VKM 23244

Teknisk Bulletin - Februar 2006

PSA 1.9 D (DW8-motorer) og PSA 2.0 HDi 8V (DW10-motorer)

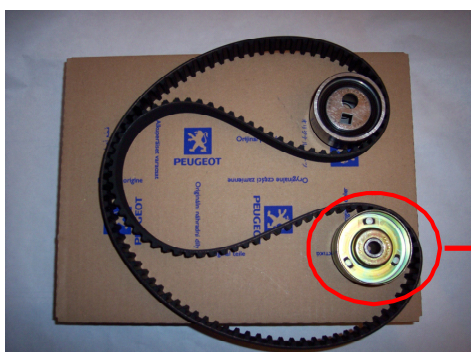
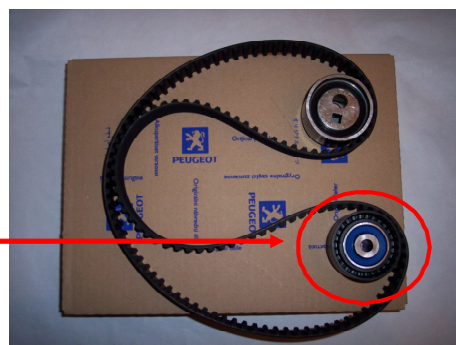
VKM 23244 er blevet erstattet af VKM 23246.

Da det nye design svarer til tandremsskiven VKM 23246, er VKM 23244 blev udskiftet med VKM 23246.

PSA har for nylig ændret indholdet af sætterne med originaldele til DW8- og DW10-motorerne. Rent faktisk var det tandremsskiven, der gennemgik en designmæssig udvikling.

Tandremsskivens nye design er udstyret med en plastskeive, hvor det gamle design har en metalskeive.

Gammelt indhold af OES-sæt til VKMA 03244/03247

Nyt indhold af OES-sæt til VKMA 03244/03247

Nyt SKF VKMA 03244/03247-indhold
